# Ministero dell' Ambiente e della Sicurezza Energetica

**Parere n. 1.091 del 22 maggio 2024**

| <b>Progetto:</b>   | <p style="text-align: center;"><i>Verifica di ottemperanza</i></p> <p><b>Condizione ambientale A.1.p) del D.M. n. 59 del 3 aprile 2015, relativa al progetto “Impianto Pilota Geotermico denominato Castel Giorgio da realizzarsi in Provincia di Terni, nel Comune di Castel Giorgio (TR)”.</b></p> <p style="text-align: center;"><b>ID_VIP_5376</b></p> |
| <b>Proponente:</b> | <p style="text-align: center;"><b>ITW&amp;LKW Geotermia Italia S.p.a.</b></p>  |

Figura 3. Variazione della temperatura ambiente in funzione della distanza dagli aerotermini

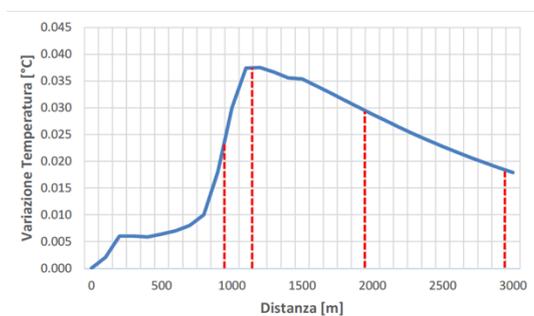
- Il Proponente riporta che i risultati della simulazione effettuata per lo studio di dispersione delle emissioni di energia termica determinato dall'esercizio dell'impianto mostrano una variazione estremamente limitata della temperatura ambiente (inferiore al decimo di grado °C) nello strato di atmosfera interessato dai reali/potenziati ricettori posti in prossimità dell'impianto. In Figura 3 è riportato l'andamento della variazione di temperatura dell'aria ambiente al livello del suolo in funzione della distanza dagli aerotermini (condensatori ad aria). Il Proponente riporta che l'aria espulsa dagli aerotermini tende ad andare in alto, in quanto più calda dell'aria ambiente, pertanto la variazione di temperatura nelle immediate vicinanze degli aerotermini, e quindi anche alla recinzione dell'impianto, è praticamente nulla. Dall'analisi appare essere emerso che l'incremento di temperatura massimo orario, nelle condizioni più conservative, è pari a 0,038 °C e si verifica ad una distanza di circa 1.200 m dall'Impianto ORC. Dalla modellizzazione effettuata emerge inoltre che a distanze superiori ai 1.200 m, la variazione di temperatura tende progressivamente a diminuire.

- I risultati ottenuti, considerando le condizioni di dispersione del calore peggiorative, ovvero il funzionamento a carico massimo e con la massima differenza di temperatura possibile, evidenziano che le variazioni di temperature attese al suolo risultano estremamente limitate, e pertanto ininfluenti sulle condizioni di microclima dell'area.

- L'incremento di temperatura massimo orario, modellato nelle condizioni più conservative, è pari a 0,038 °C ad una distanza di circa 1.200 m dall'Impianto ORC. Alla luce di quanto emerso dalle simulazioni, il potenziale incremento massimo è previsto nell'intervallo tra 1.000 e 2.000 m ed è comunque inferiore al decimo di grado. In aggiunta, se si considera che la valutazione è stata effettuata sottovento, lungo l'asse del pennacchio e con modalità di calcolo della diffusione atmosferica "worst case", i risultati ottenuti possono considerarsi attendibili.

- la condizione A.1.p) è ottemperata

Figura 4. localizzazione dei potenziali recettori presenti nel raggio di 3 km dell'impianto, con la delimitazione delle distanze di 1.000 m, 1.200 m, 2.000 m e 3.000 m dall'impianto ORC

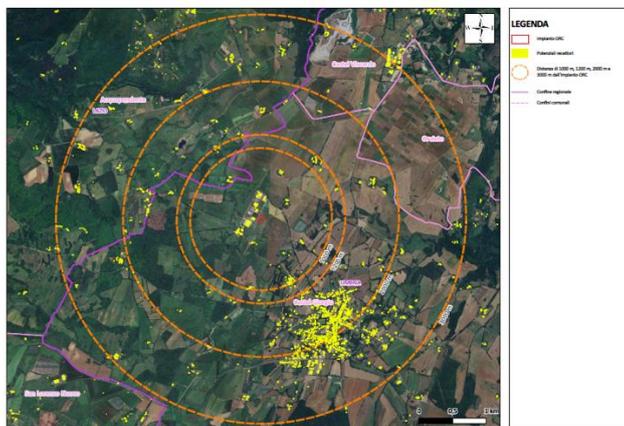
- In Figura 4 il Proponente riporta la localizzazione dei potenziali recettori presenti nel raggio di 3 km dell'impianto, con la delimitazione delle distanze di 1.000 m, 1.200 m, 2.000 m e 3.000 m dall'impianto ORC, finalizzata ad identificare il potenziale incremento di temperatura misurabile al suolo in relazione alla distanza.
